Krycí list ZBV

II/102 hr. hl. města Prahy-Štěchovice, rekonstrukce. ETAPA II

Rekonstrukce vozovky - Davle-Štěchovice

**o projednání ocenění soupisu prací a ceny stavebního objektu/provozního souboru (SO/PS)
pro všechny skupiny - pro ZBV číslo: 43**

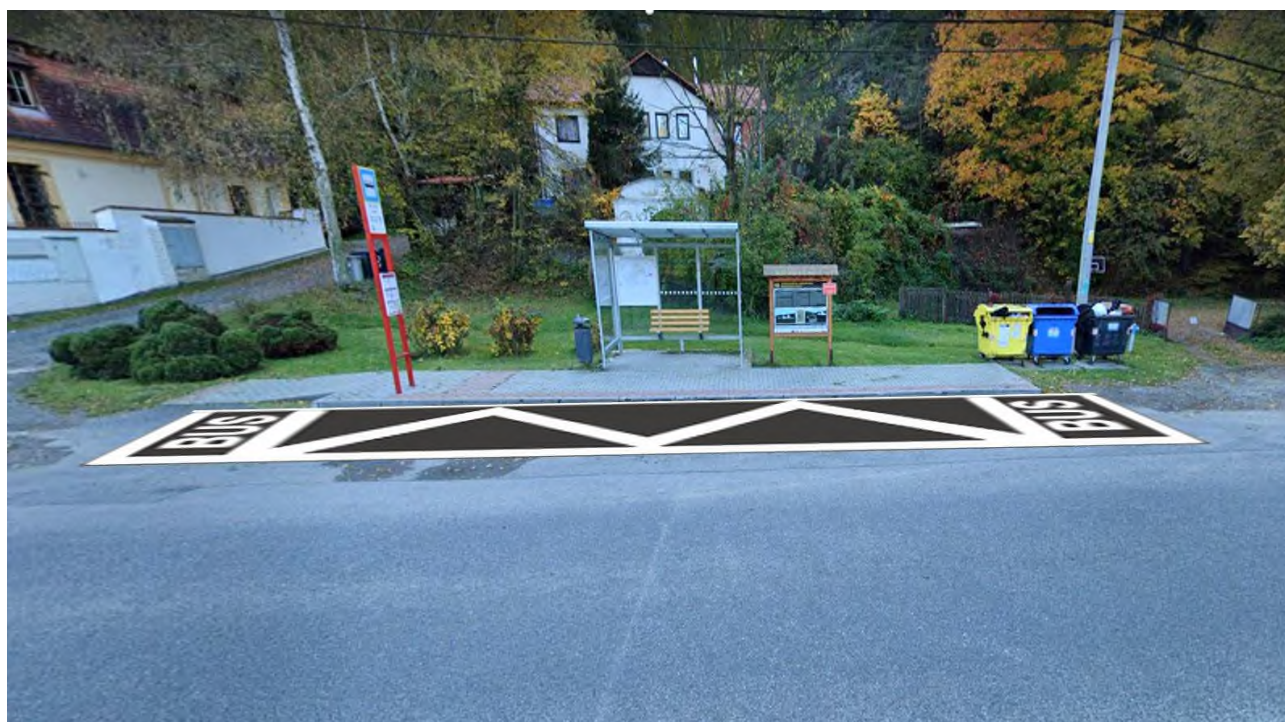
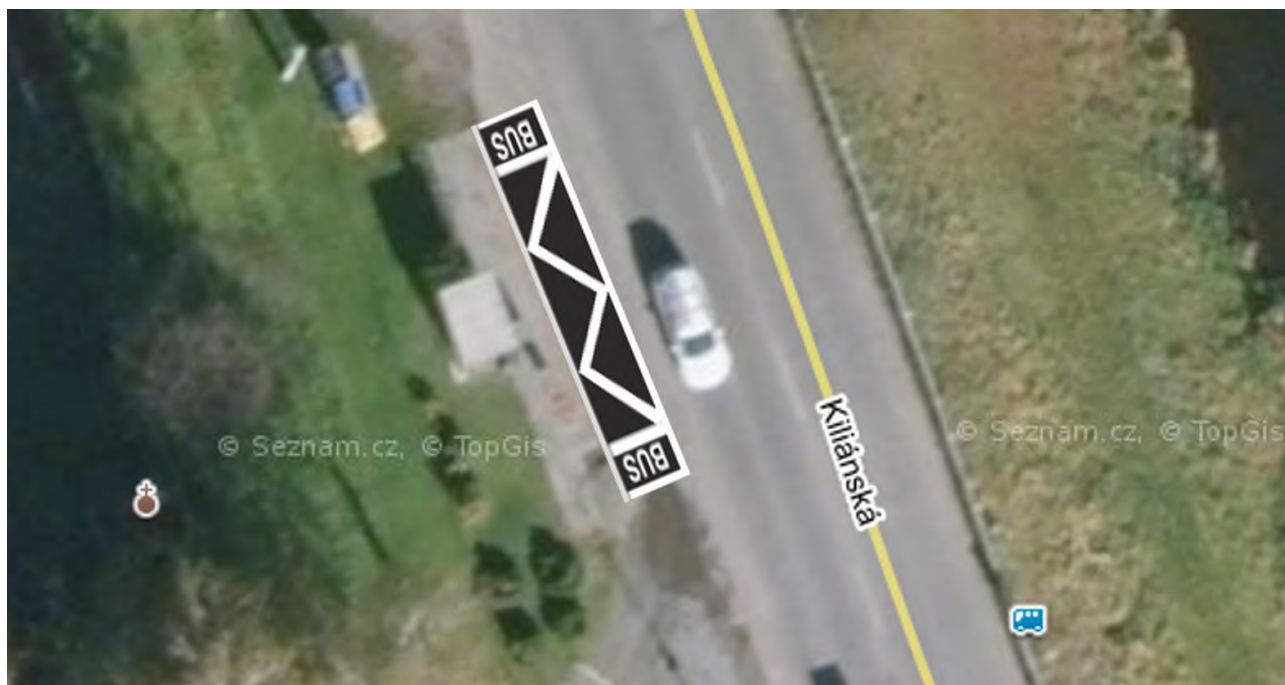
k předložené projektové dokumentaci na změnu dopravního značení v Davli máme jedinou připomínku a tou je velikost vodorovného dopravního značení V11a v autobusové **zastávce Davle, u Kiliána ve směru na Štěchovice**. Toto značení prosíme **prodloužit z navrhovaných 12 metrů do maximální možné délky** - jak dovolí místní podmínky, protože na linkách PID v této oblasti jsou nasazeny i kloubové autobusy **o délce 19 metrů**. Proto bychom chtěli zamezit nežádoucímu parkování osobních automobilů v prostoru zastávky, zejména v její přední části, kde je napojena místní komunikace k bývalé faře a kostelu sv. Kiliána.

Naši představu, jak by dopravní značení mělo vypadat ve své minimální délce, posíláme v příloze.

10. Změny oproti PDPS

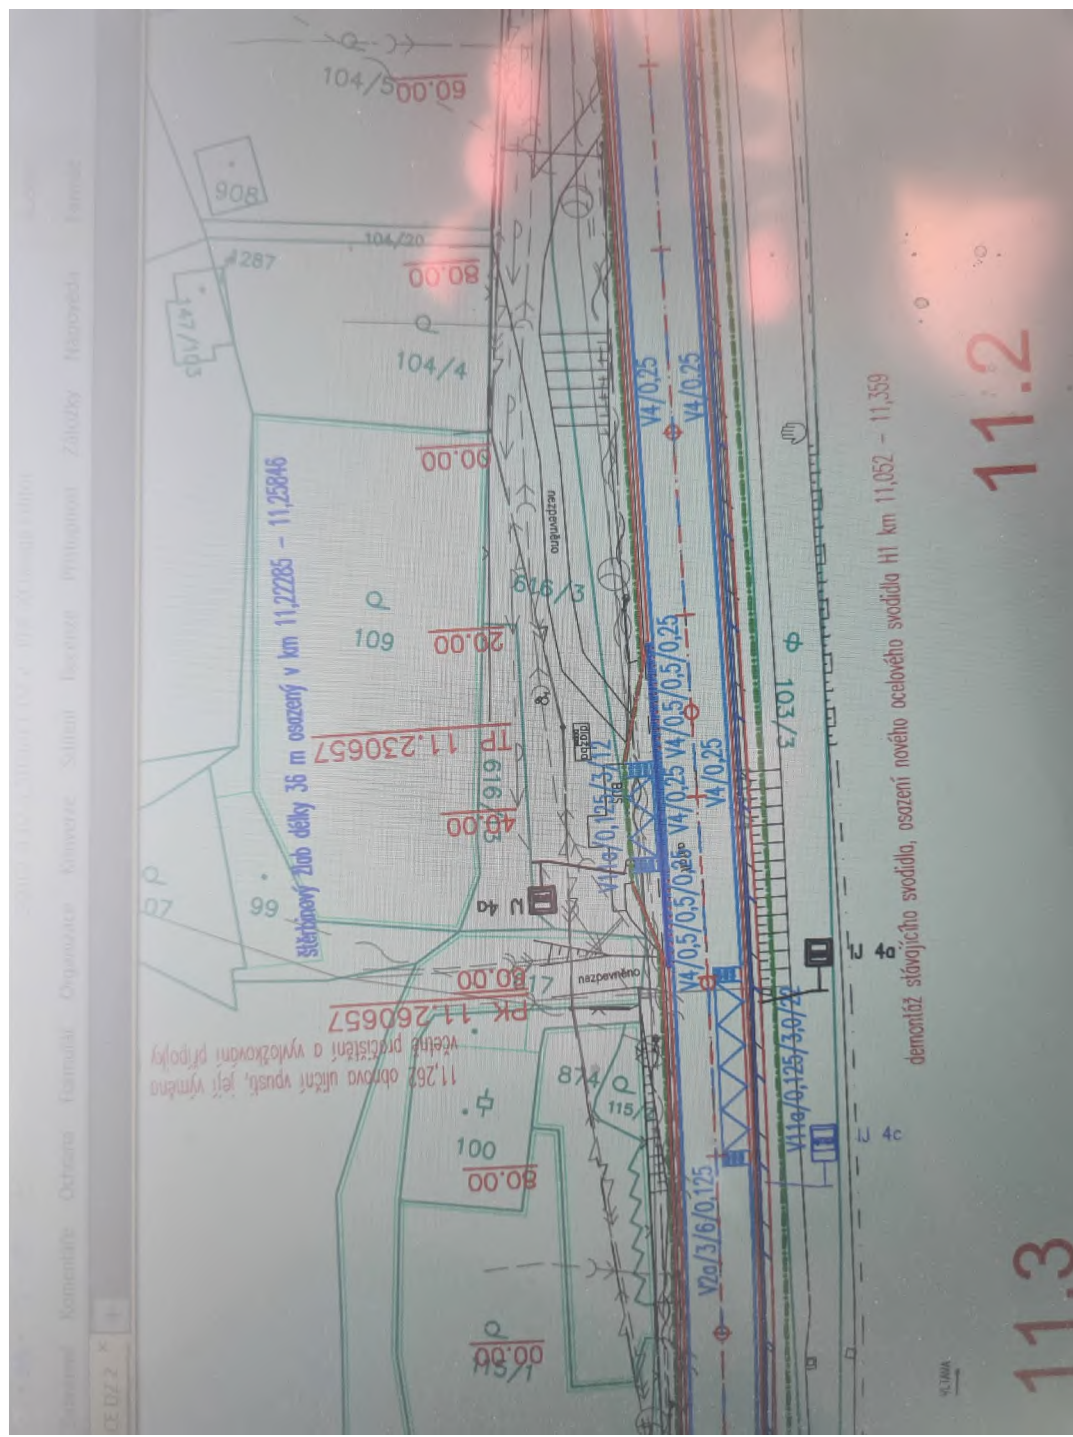
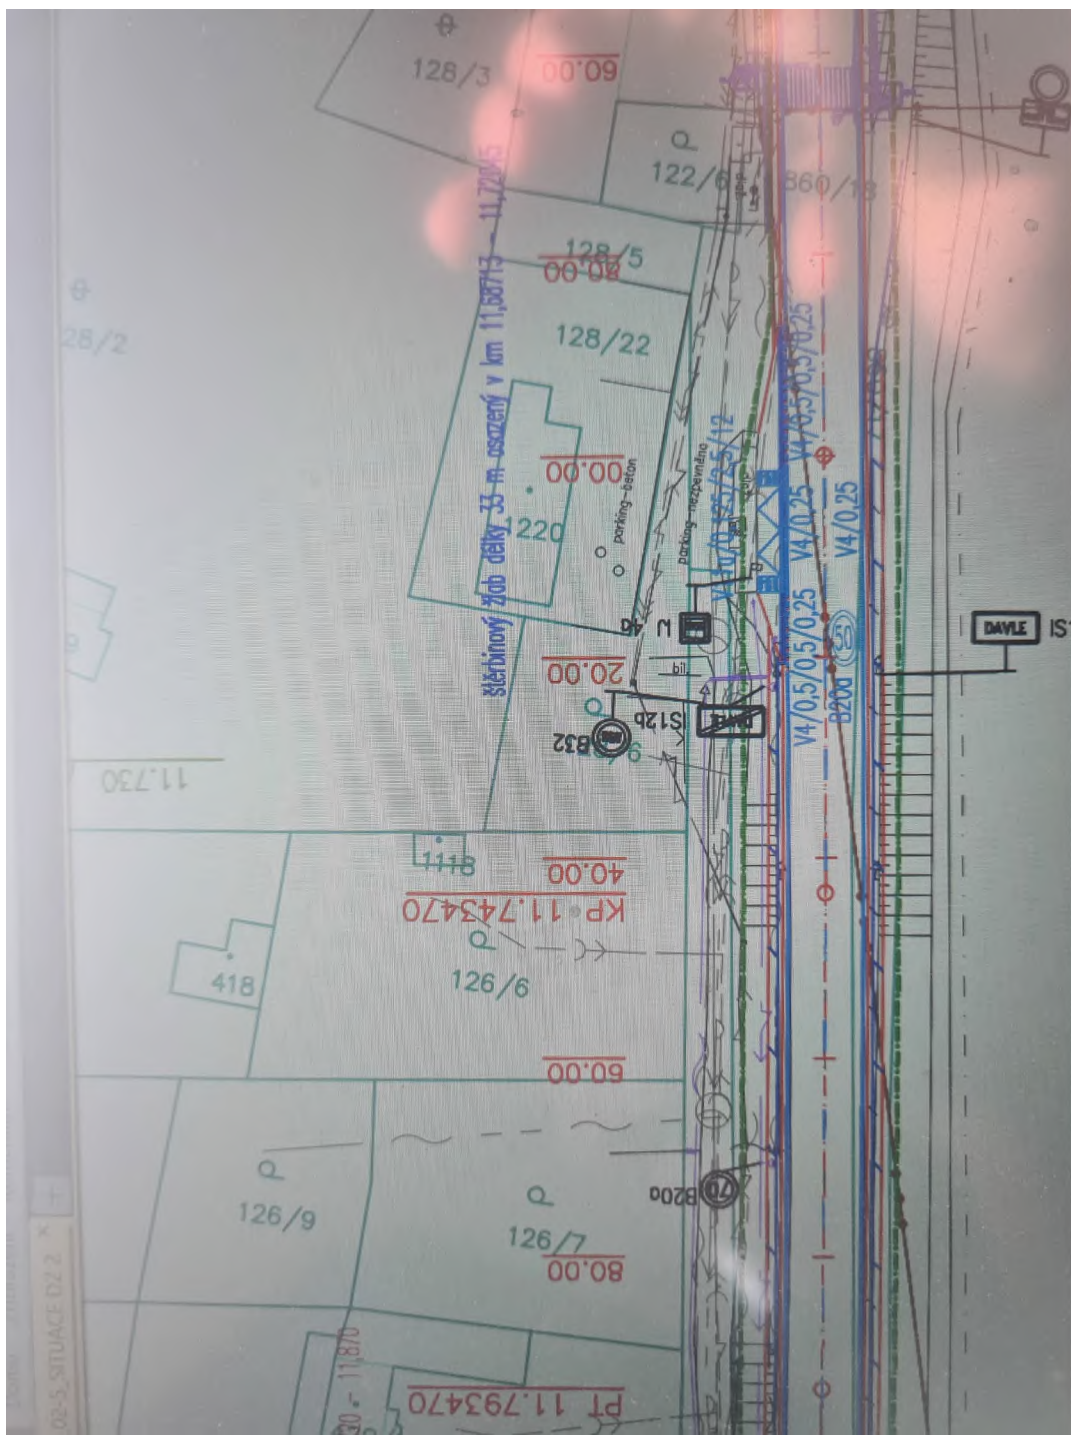
RDS upřesňuje detaily technického řešení navrženého v projektové dokumentaci pro provádění stavby.
